WZP.271.19.2023.E

„Wykonanie robót budowlanych polegających na budowie hali lekkoatletycznej i strzelectwa sportowego na terenie kompleksu sportowego Zawisza przy ul. Gdańskiej 163 w Bydgoszczy” - WZP.271.19.2023.E

Działając na podstawie art. 135 ust. 2 ustawy z dnia 29 stycznia 2004r. Prawo zamówień publicznych (*dalej uPzp, tekst jedn. Dz.U. z 2023r., poz. 1605 ze zm.*), udziela się odpowiedzi na następujące pytania Wykonawców:

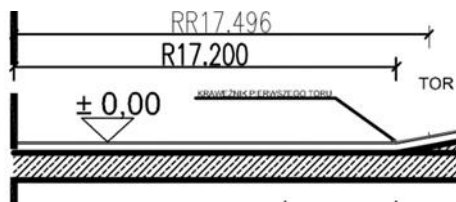
Czy krawężnik pierwszego toru jest w zakresie?

Przedmiot zamówienia obejmuje krawężnik pierwszego toru.

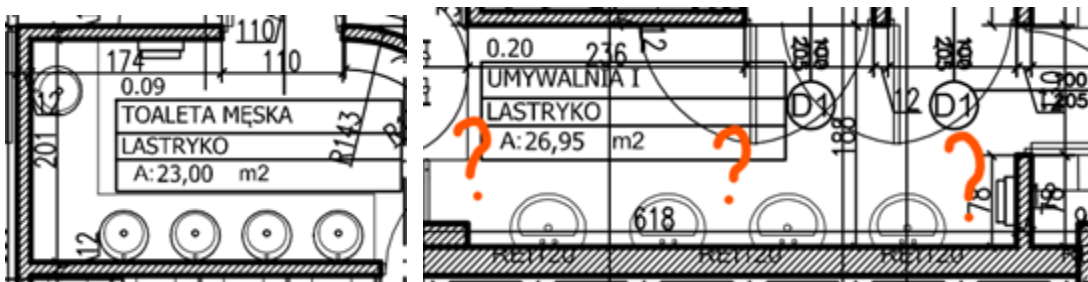
Prosimy o potwierdzenie, że blaty łazienkowe są poza zakresem oferty. Jeżeli nie, to prosimy o podanie materiału, z jakiego są wykonane, grubości, szerokości oraz w których łazienkach występują?

Blaty należy wykonać w pomieszczeniach zgodnie z rzutami architektury. Materiał blatu konglomerat kwarcowy wzór i kolor do ustalenia na etapie budowy, grubość minimum 3 cm., wymiary blatu zgodnie z rysunkiem. Należy uwzględnić montaż umywalk wpuszczanych w blat, w wycenie ująć wykończenie od frontu pasem/ listwą o wysokości 15 cm oraz cokolik górny po całości 15 cm. W wycenie ująć podkonstrukcję wsporczą stalową malowaną proszkowo.

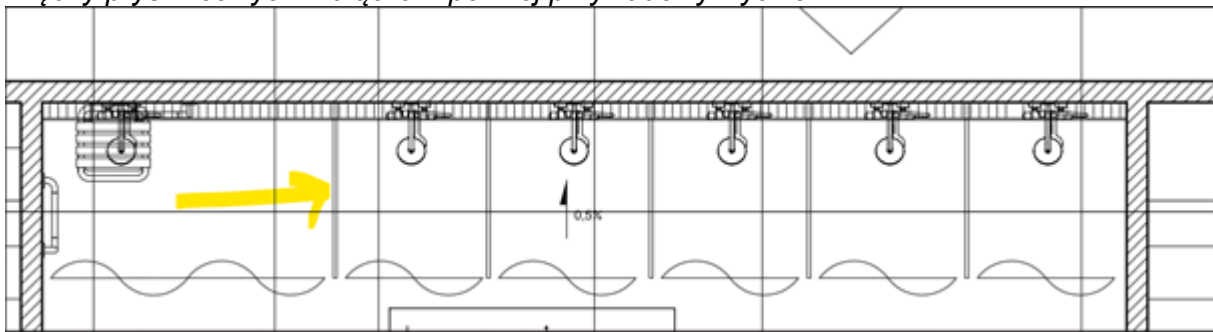
Zwracam się z uprzejmą prośbą o podanie informacji dotyczącej materiału wykonania ścianek między prysznicowych. Załączam poniżej przykładowy wycinek.

Zamawiający informuje, iż do wyceny ścianek między prysznicowych należy przyjąć materiał HPL frezowany o grubości 12 mm.

Kabiny systemowe zawarte w pliku m.in. nr 64 w pomieszczeniach sanitarnych należy przyjąć w ofercie również z płyty HPL o grubości 12 mm. Parametry okuć zamieszczono w załączniku nr 535.

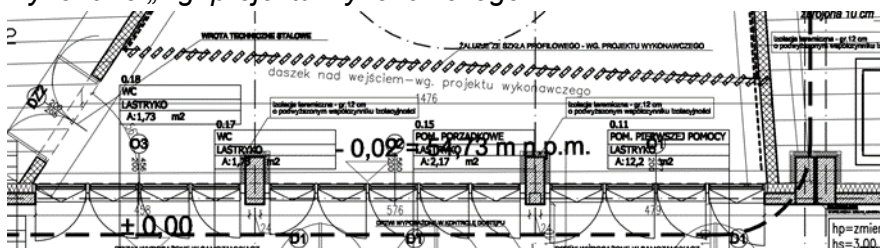
Daszki I-IV nad strefami wejściowymi/wyjściowymi z hali (wg rys. A2 Rzut Parteru) mają być wykonane „wg. projektu wykonawczego”.

W udostępnionej dokumentacji brak szczegółowych wytycznych w jakiej technologii mają zostać wykonane.

Prosimy o udostępnienie rysunków szczegółowych/przekrojów wskazujących sposób wykonania daszków bądź wskazanie technologii/warstw, które należy przyjąć do wyceny.

Do wyceny należy przyjąć technologię wykonania daszków szklanych ze szkła bezpiecznego.

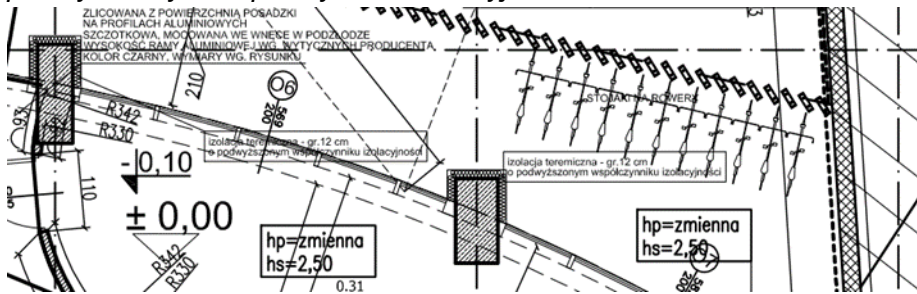
Zgodnie z rys A2 Rzut Parteru słupy żelbetowe zlokalizowane w strefach wejściowych oraz w przestrzeniach technicznych docieplone mają zostać „izolacją termiczną gr.12 cm o podwyższonym współczynniku izolacyjności”.

Prosimy o wskazanie jaki materiał o jakim współczynniku należy przyjąć dla tego zakresu.

Należy przyjąć izolację termiczną zgodnie z obowiązującym współczynnikiem przenikania ciepła dla ścian.

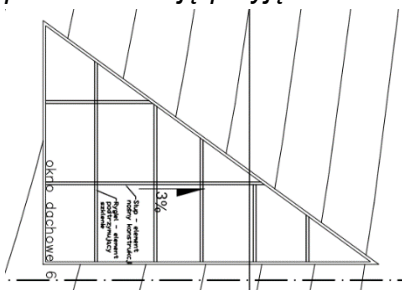
Prosimy o potwierdzenie, że Panele ze szkła profilowego należy przyjąć na jako pionowe elementy po obwodzie okien dachowych. Na jaką wysokość przyjąć szkło profilowe? Jaką podkonstrukcję przyjęto?

Zamawiający potwierdza, że panele ze szkła profilowego są to pionowe elementy po obwodzie okien dachowych. Wysokość należy dostosować do lokalizacji danego świetlika w podkonstrukcji aluminiowej.
